リコール届出日：令和3年11月16日

| リコール届出番号 | 外-3301 | リコール開始日 | 令和3年11月17日 |
| 不具合の部位（部品名） | 燃料装置（キャップレスフューエルフィルターインサート） | | |

改善箇所説明図

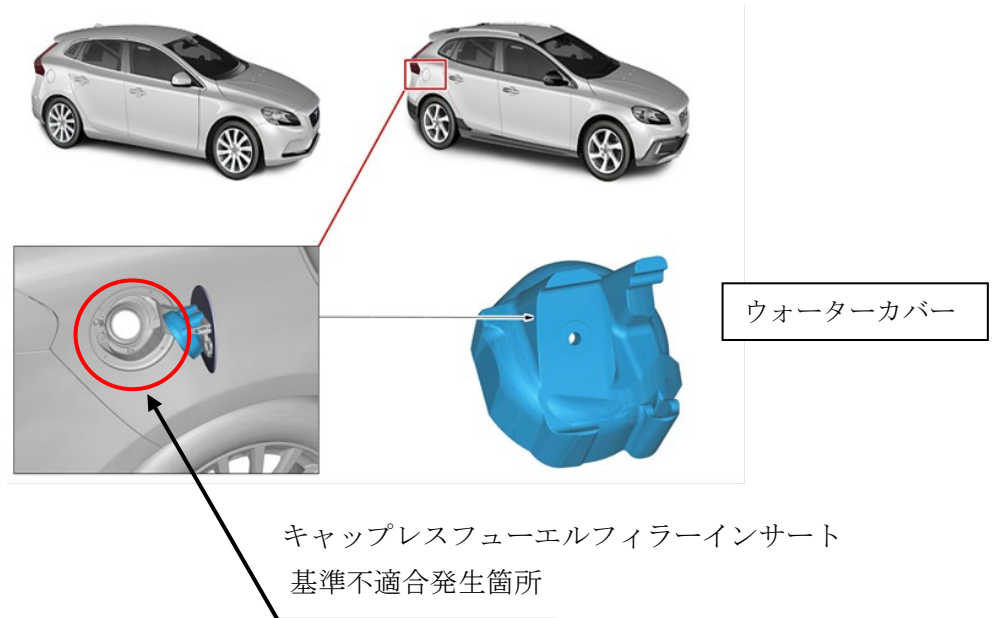
基準不適合発生箇所

燃料装置のキャップレスフューエルフィルターインサート（燃料給油口）において、防水設計が不適切なため、大雨等により燃料装置内部へ雨水が浸入することがある。そのため、燃料装置が腐食し、走行中エンストやエンジン始動不良、または燃料漏れに至るおそれがある。

改善の内容

全車両キャップレスフューエルフィルターインサートへウォーターカバーを取り付けし、雨水の侵入を防止する。また既に燃料装置への雨水が混入していなか、フューエルフィルターを点検する。なお燃料装置へ雨水の混入や腐食がある場合は、該当部品を交換する。
